改善箇所説明図

不具合発生箇所

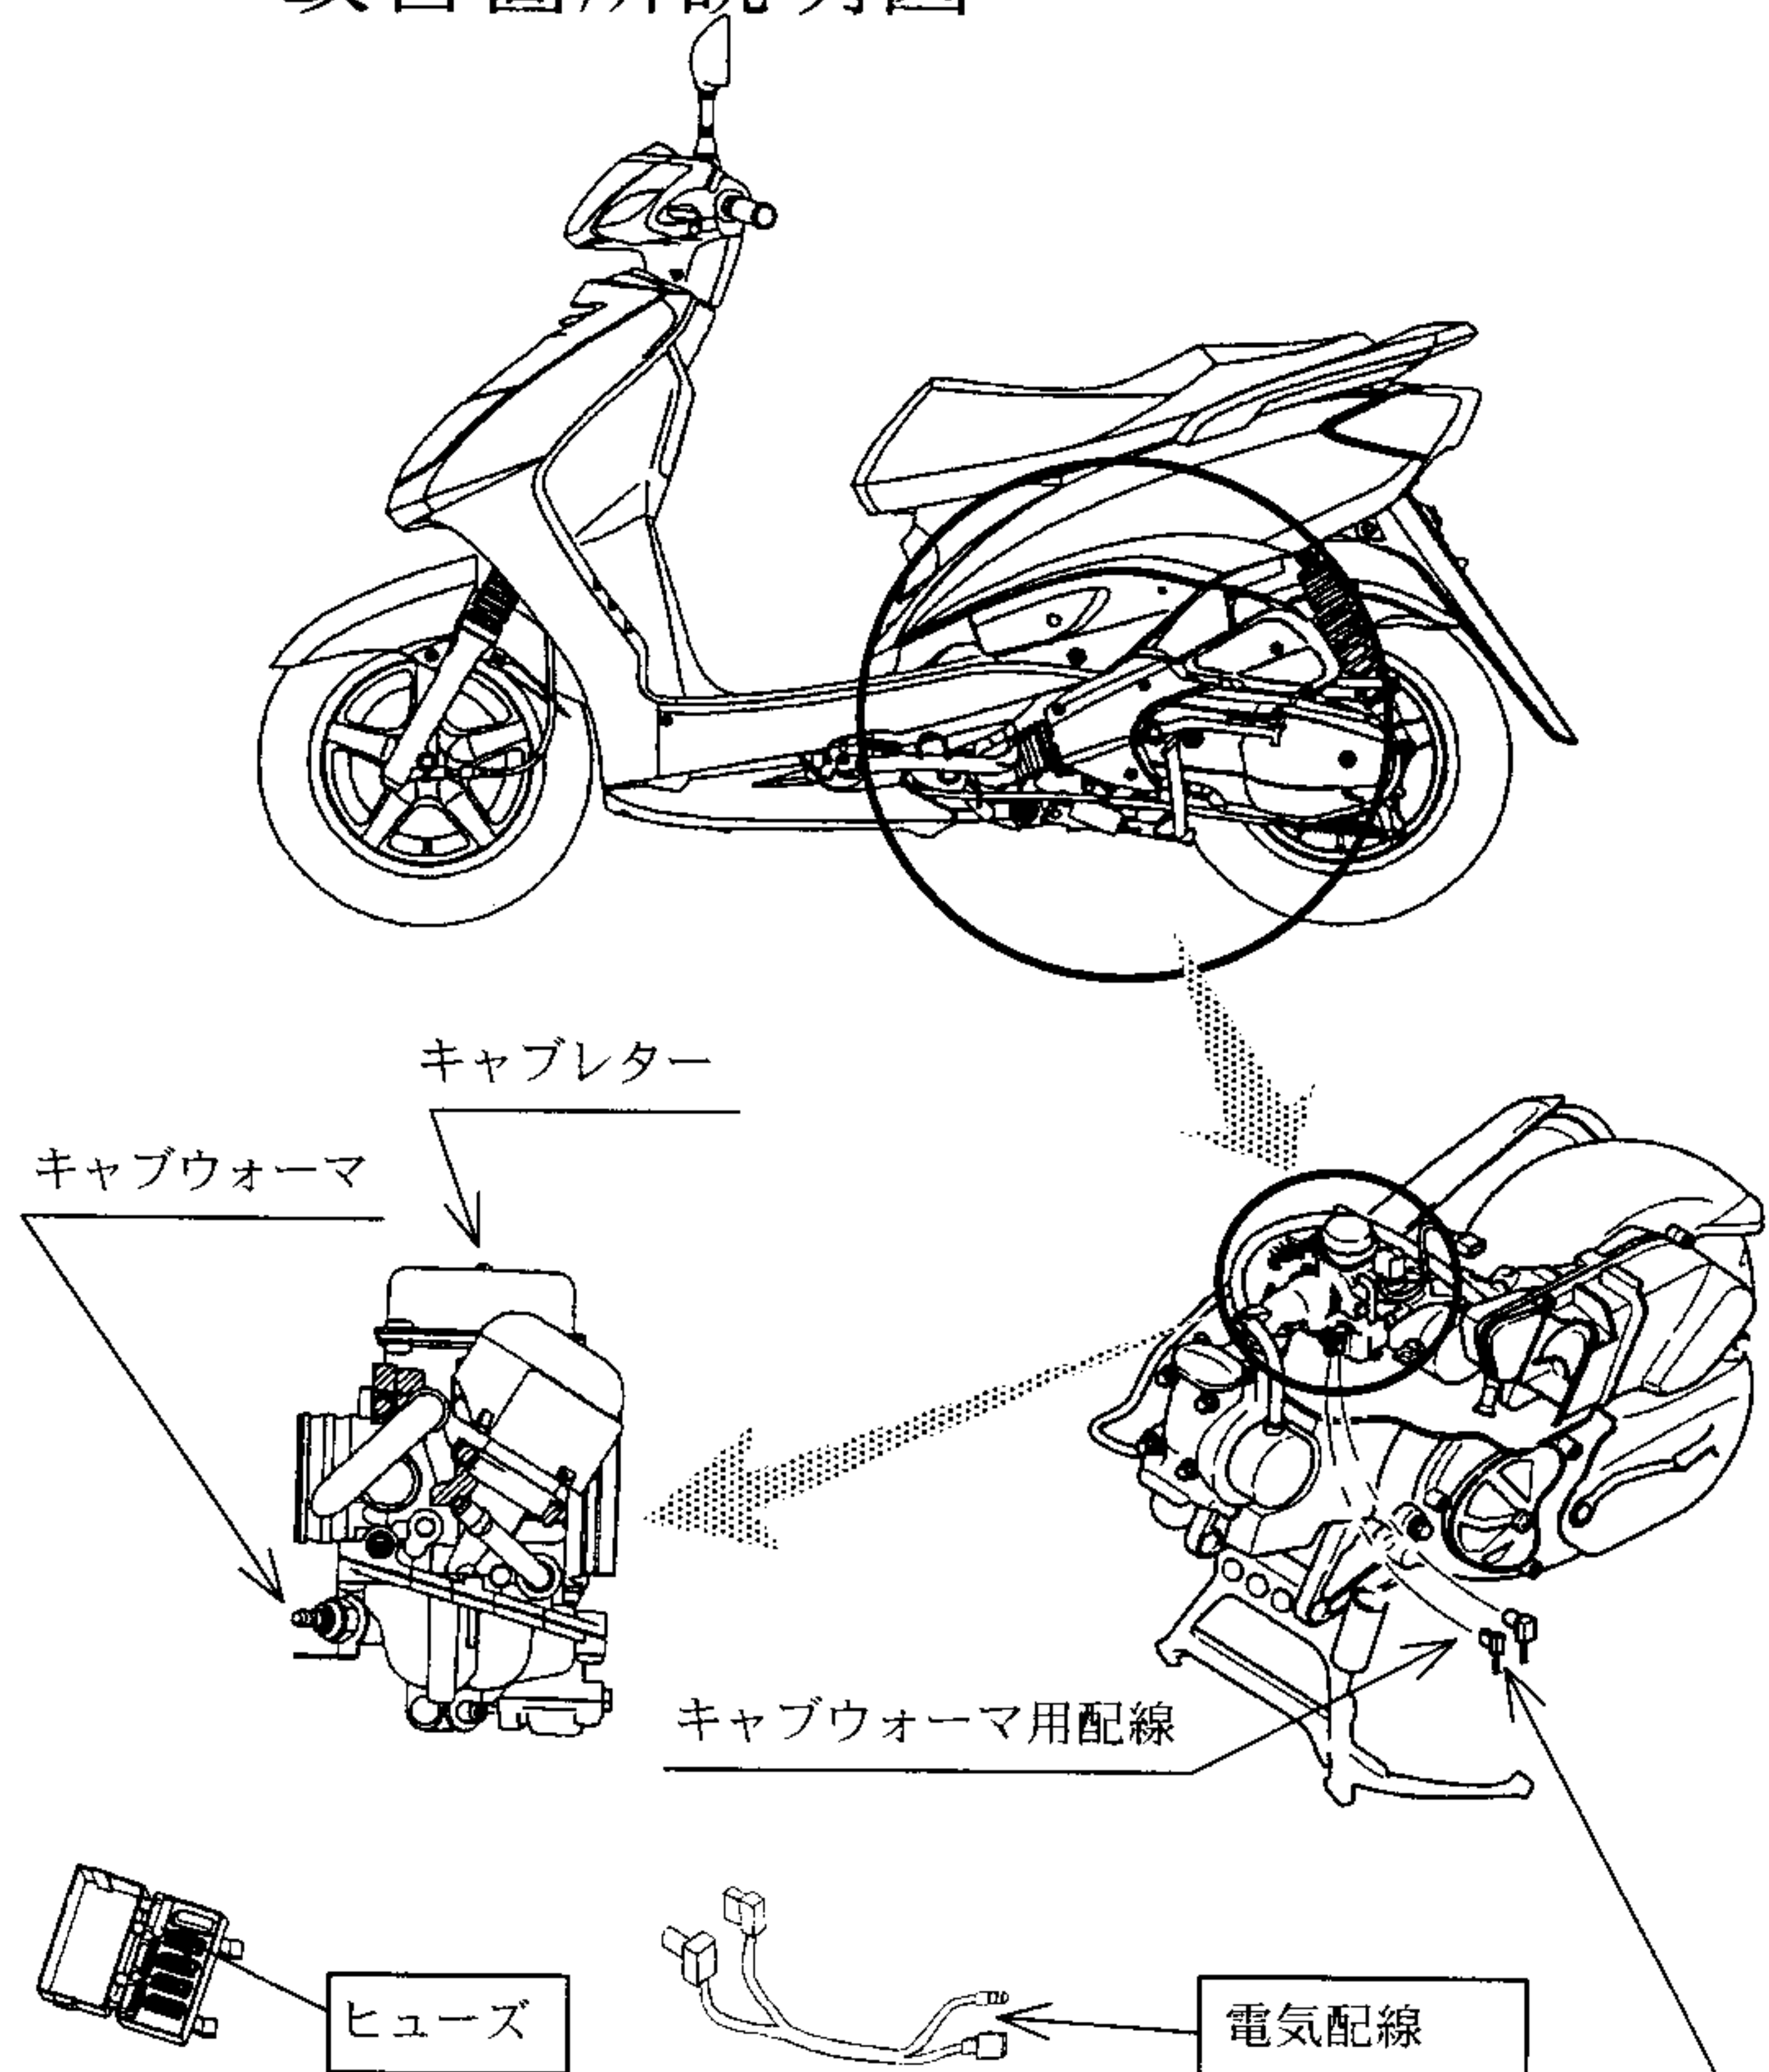
気温が低い時にキャブレターを温めるための装置（キャブウォーマ）の配線が不適切なため、キャブウォーマが作動するとキャブレターと車体の間に電位差が発生する。そのため、整備作業時等、キャブレターと車体の間が短絡した場合、キャブウォーマ用のヒューズが溶断し、キャブウォーマが作動しなくなる。周囲に引火性の可燃物があると、最悪の場合、短絡した際に発生する火花により火災に至るおそれがある。

改善の内容：全車両、キャブウォーマに電気配線を追加するとともに、キャブウォーマ用のヒューズを点検し、溶断しているものは新品と交換する。

識別：車体左側サイドスタンド取付部付近に白ペイントを塗布する。
